玄海原子力発電所3号炉 高経年化技術評価に係るヒアリング
コメント反映整理表<耐震安全性評価>

2023年10月11日 九州電力株

玄海 3 号炉－耐震安全性評価－ 3 － 1

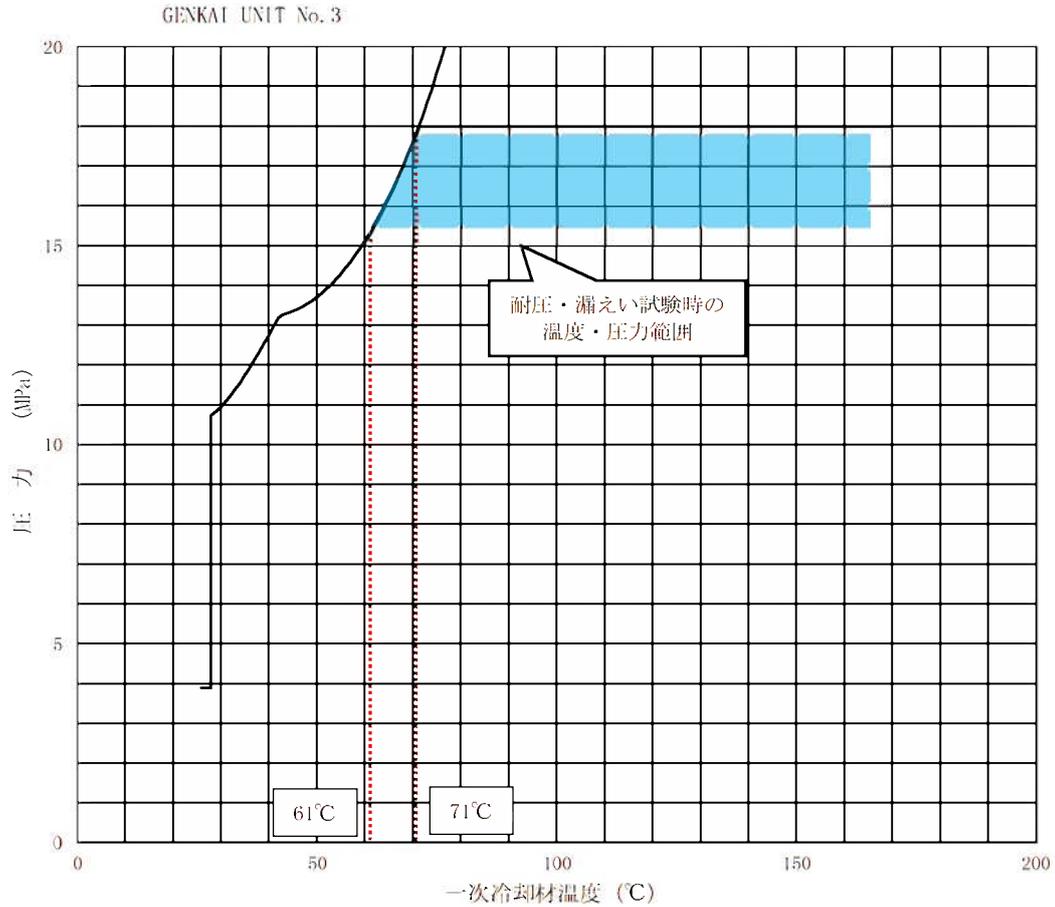
タイトル	内圧による応力の算出式の出典（例えば、修正 Lamé の式など）を提示すること。
説明	<p>内圧による応力の算出式は、JEAG4601-1987 に基づき、修正 Lamé の式にて算出している。（該当箇所については、添付資料参照。）</p> <p style="text-align: right;">以上</p>

試験時の加熱制限曲線

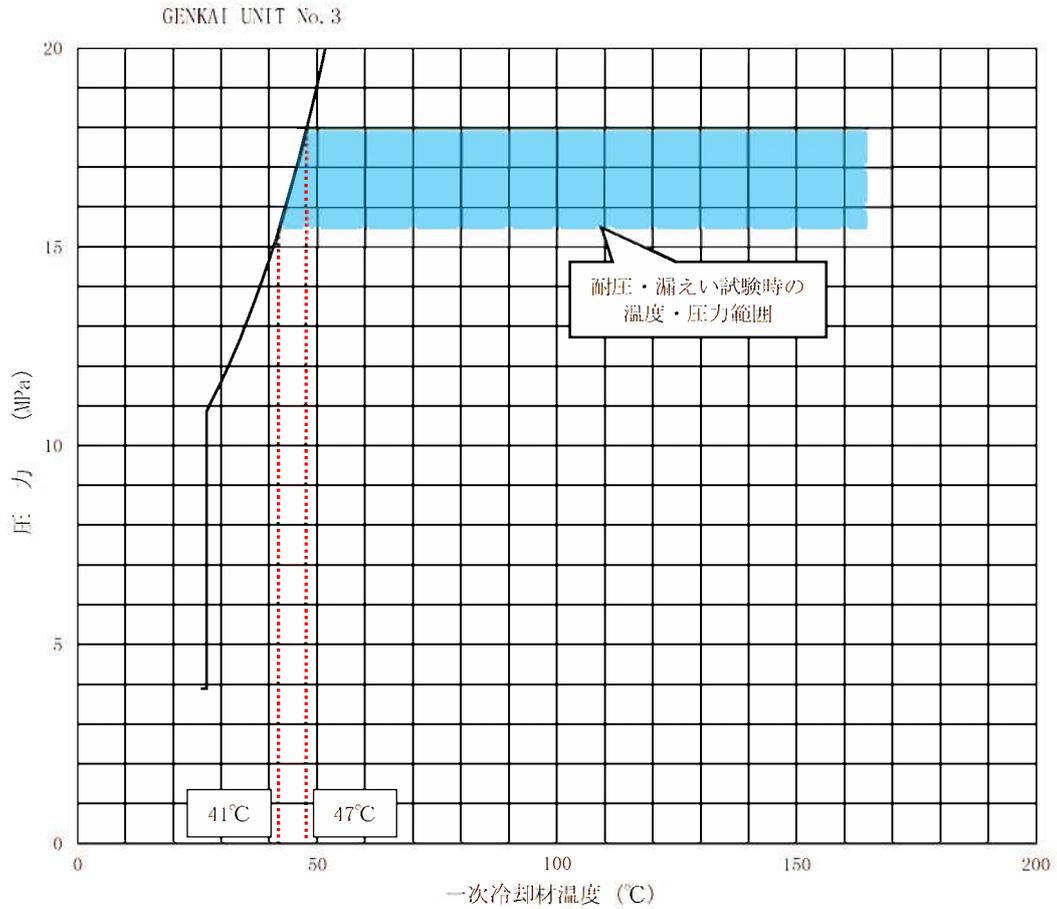
タイトル	<p>耐圧・漏えい検査時の応力拡大係数として検査時の温度・圧力ではなく、PTS状態遷移曲線を適用する根拠（「設工認資料：原子炉容器の脆性破壊防止に関する説明書」との関係を含む）を提示すること。</p>
説明	<p>耐圧・漏えい試験時における $K_{Ic} = K_I$ を満足する、運転開始後60年時点の1次冷却材の加熱制限曲線および冷却制限曲線（設定用パラメータ含む）を添付資料-1に示す。</p> <p>耐圧・漏えい試験時の1次冷却材温度・圧力は、$K_{Ic} > K_I$ を満足するように制限範囲を設定している。運用範囲について、圧力は日本機械学会「発電用原子力設備規格 設計・建設規格」に基づき17.96 MPa以下にするとともに、温度はプラント固有に設定した制限範囲を適用している（添付資料-1の青ハッチング部）。</p> <p style="text-align: right;">以上</p>

CV 内 B-主蒸気配管(CV 内) (MS03)

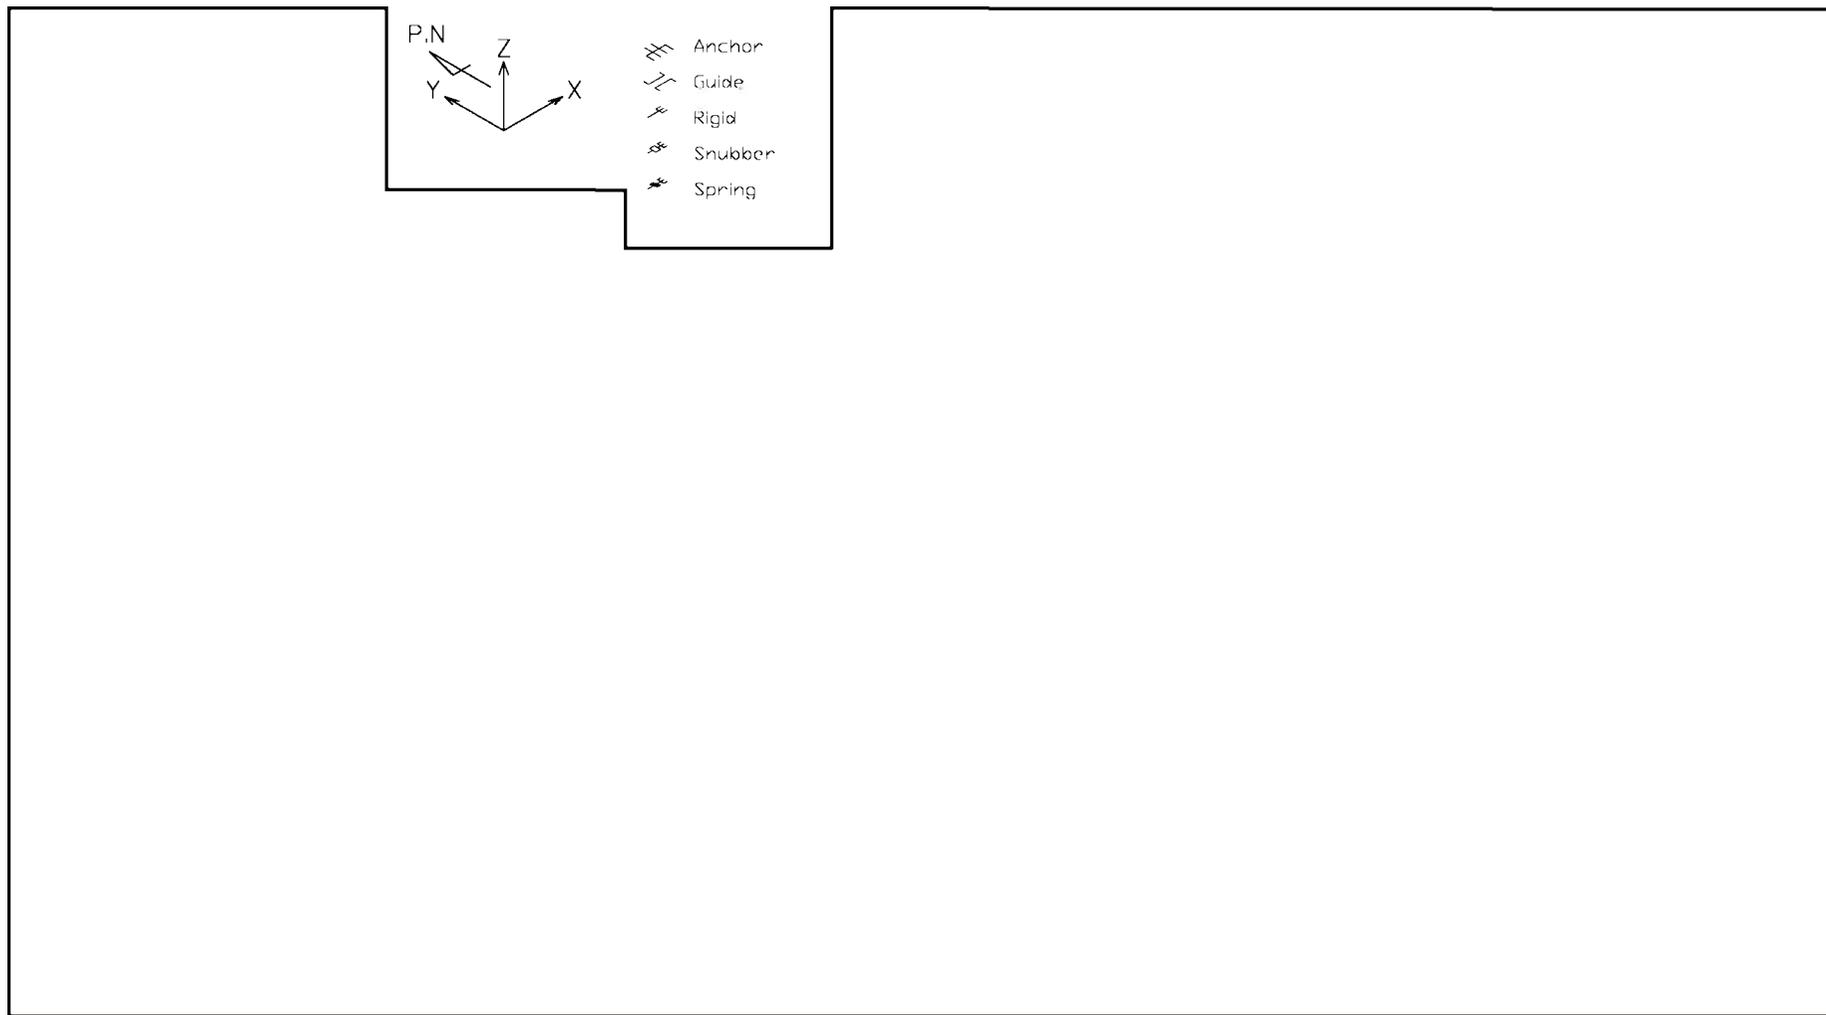
タイトル	CV内の時刻歴解析とCV外のスペクトル解析による端板荷重の算出過程を提示すること。
説明	<p>端板荷重はCV内とCV外で生じた荷重・モーメント(X, Y, Z, M_x, M_y 及び M_z)の方向毎に、絶対和で足し合わせて算出しており、それぞれの算出方法は以下のとおり。</p> <p>○CV外MS配管の荷重・モーメント 3次元梁モデルを用い、地震波を包絡したFRS入力による地震応答解析を行っている。</p> <p>○CV内MS配管の荷重・モーメント 建屋及び1次冷却設備と配管との連成モデルを用いて、地震波毎の時刻歴解析を行い、方向毎の最大値を選び算出している。</p> <p>CV内及びCV外それぞれの計算結果については、添付資料－1参照。 CV内及びCV外それぞれの解析モデル図については、添付資料－2参照。</p> <p style="text-align: right;">以上</p>
